Brf Rosa - konstruktion mellanväggar

Nedan finner du detaljer på brandklassade väggen så skiljer husen åt.

LGH- (Lägenhetsskiljande EI60)

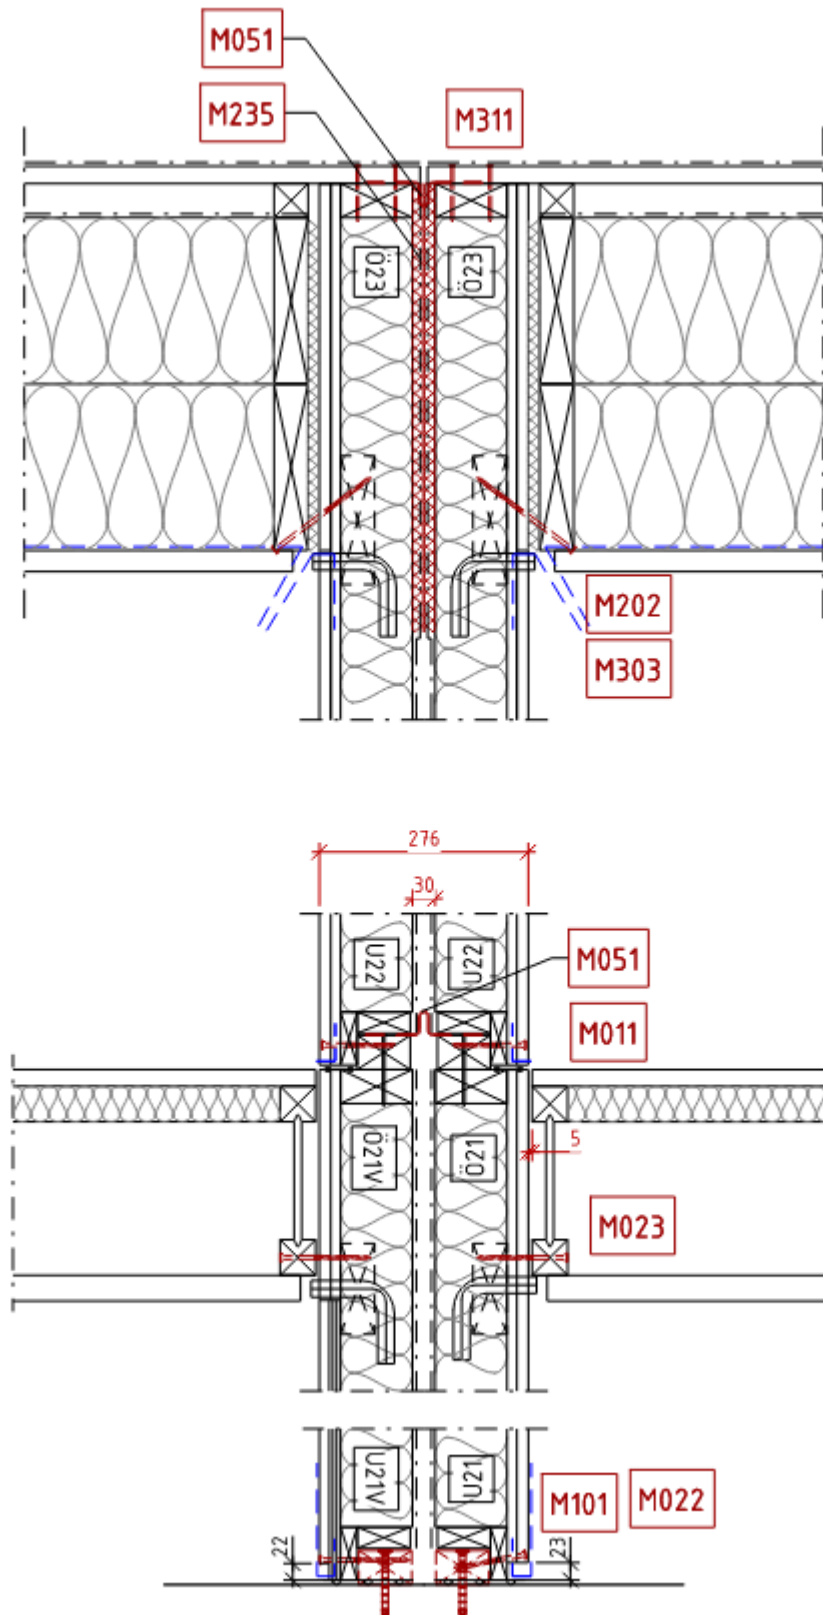
Jag fick denna fråga från Lotta på gillöga som bad svara upp på dina frågor.

Väggen är uppbygg med

GF = Gipsskiva brand 15mm

GN = Gipsskiva normal 13mm

15 GF

13 GN

45x95 stående reglar c450 + 95 Stenull λ_{kl} 36

Vindpapp

30 Luftspalt

Vindpapp

45x95 stående reglar c450 + 95 Stenull λ_{kl} 36

13 GN

15 GF

Tjocklek 276 mm

Väggen klarar minst ljudklass C i enlighet med BBR-kraven.
